ც ნ ო ბ ა

დამკვეთი: ი.ბ.ა. „დიდუბე-23“ (ტელ:551 23 08 80)

მისამართი: ქ.თბილისი, სექტორი დიდუბე, დიდუბის ქ №23

ობიექტის ადგილზე შემოწმებით (26.08.13) დადგინდა:

იგა დიდუბე 23	24.06.2013
მისამართი: ქ. თბილისი, დიდუბის 23	მასშტაბი: 1:300

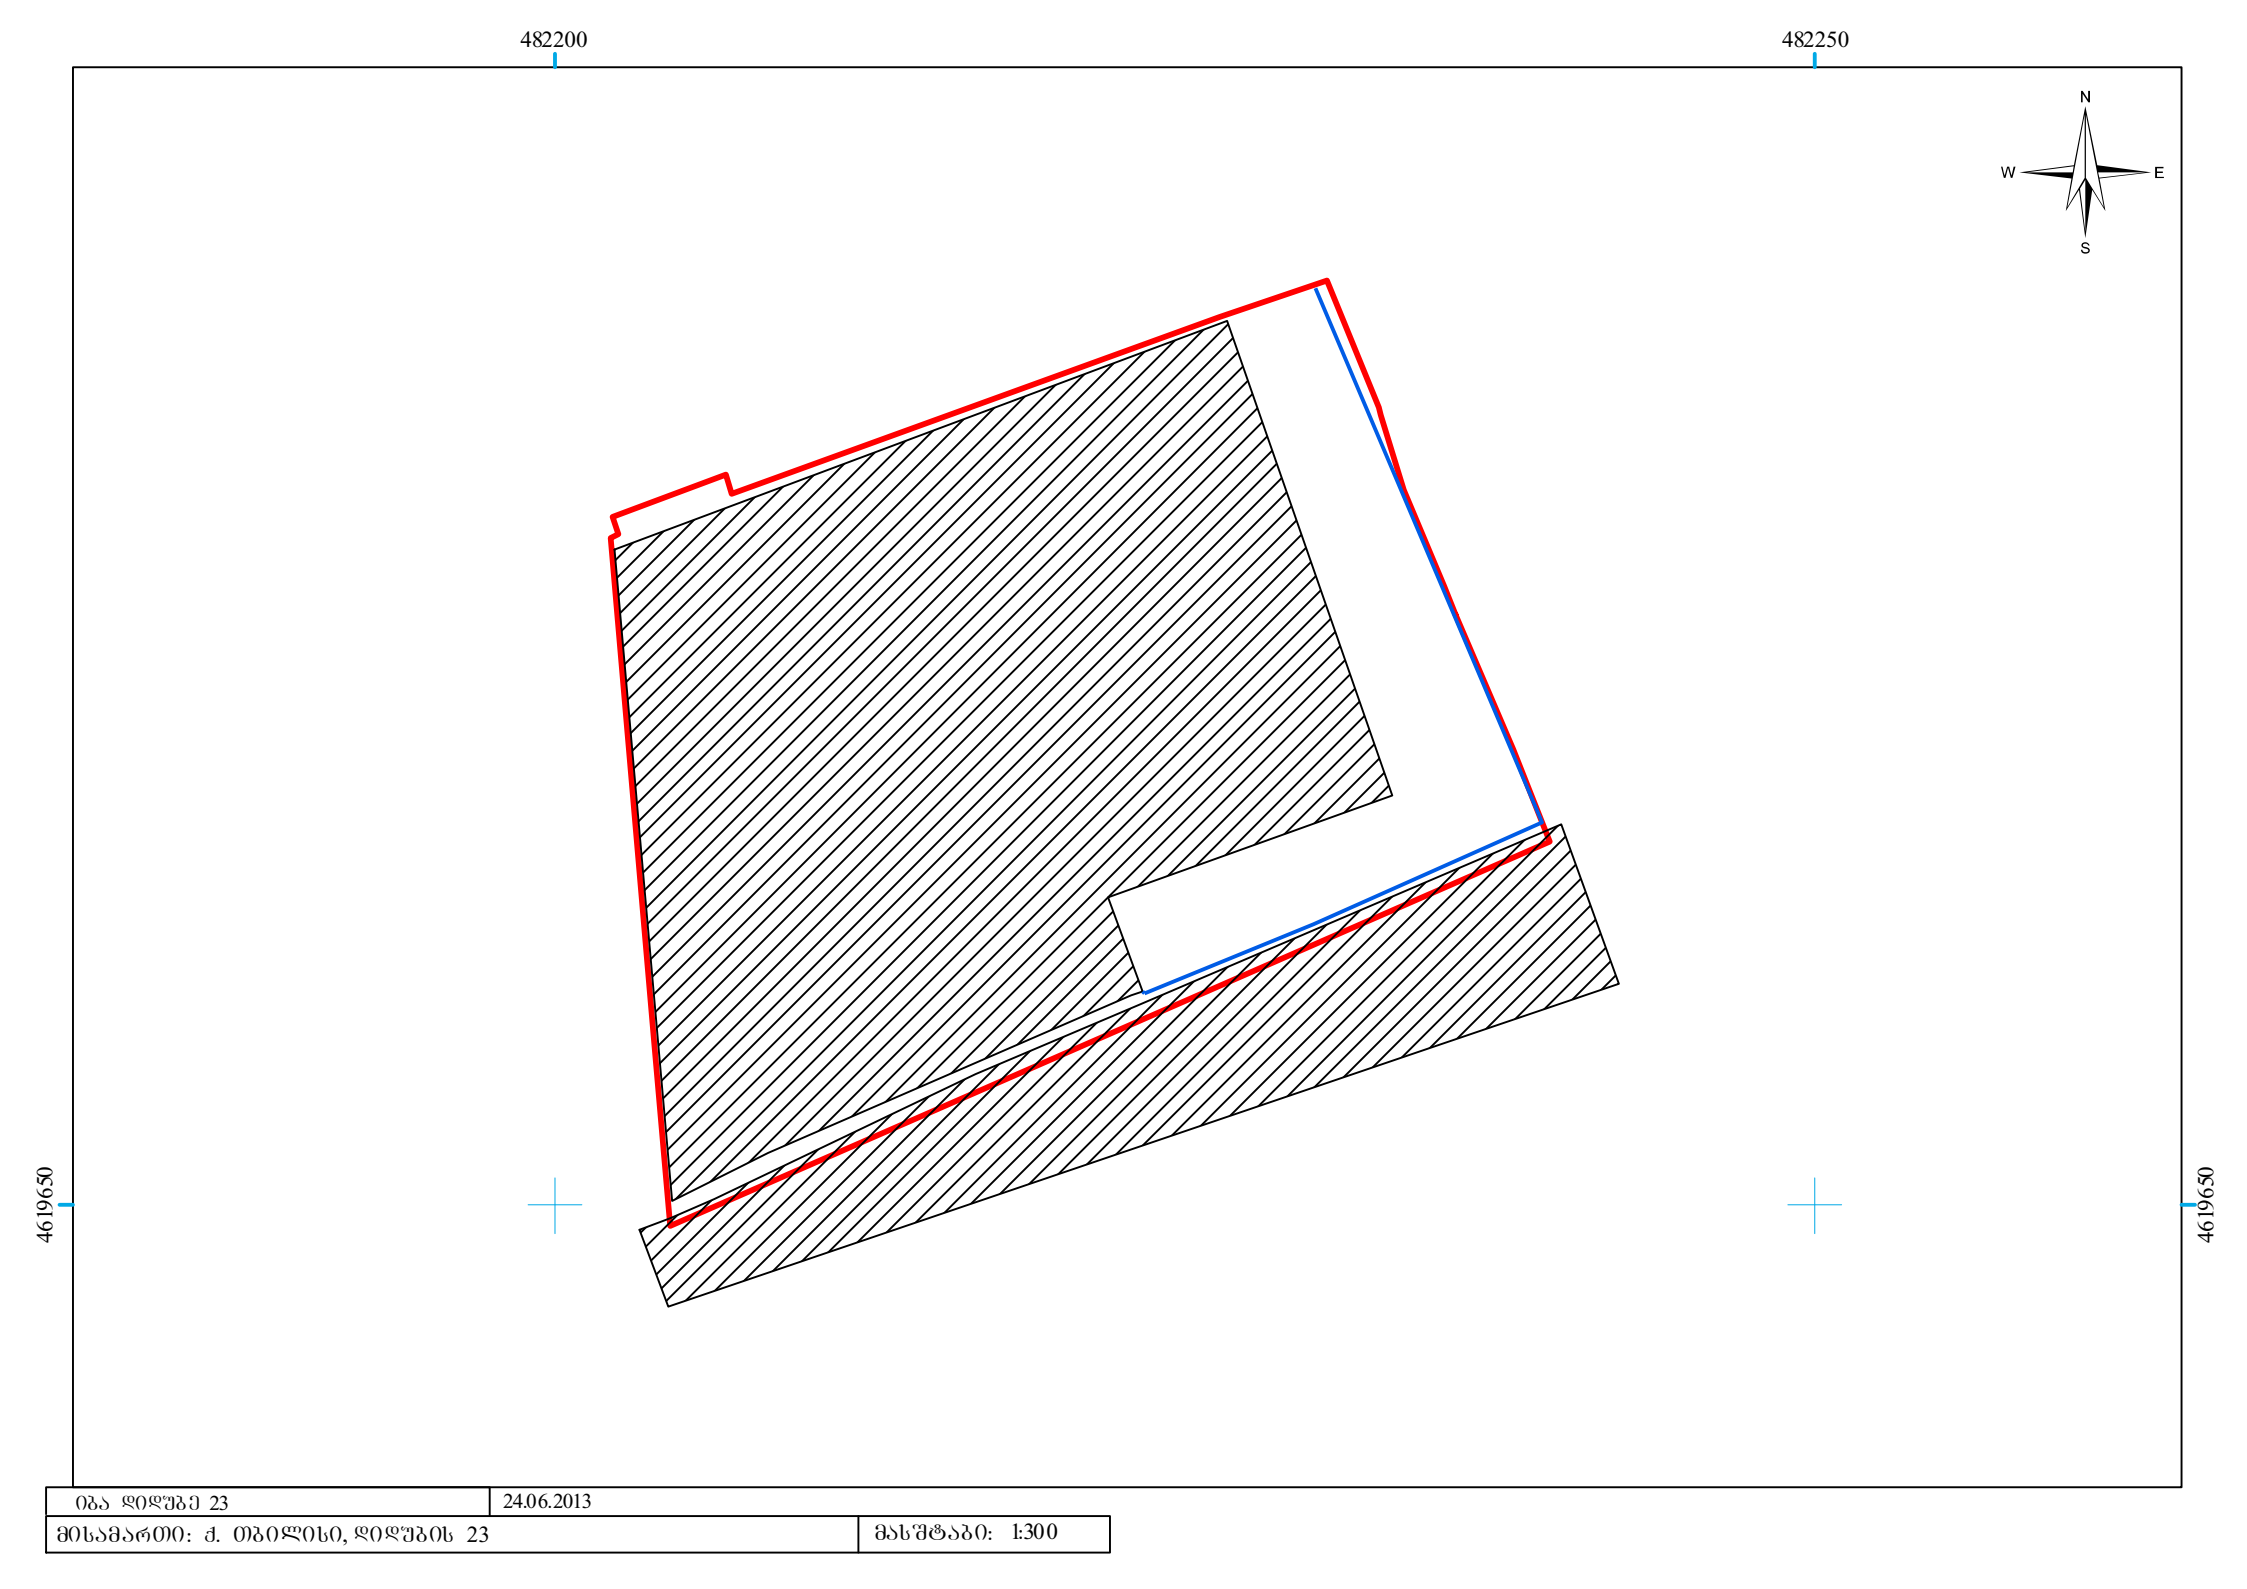
საპროექტო ტერიტორიაზე: მომიჯნავე მიწის ნაკვეთზე განთავსებული შენობის ნაწილი შემოჭრილია საპროექტო წითელ ხაზის შიგნით.
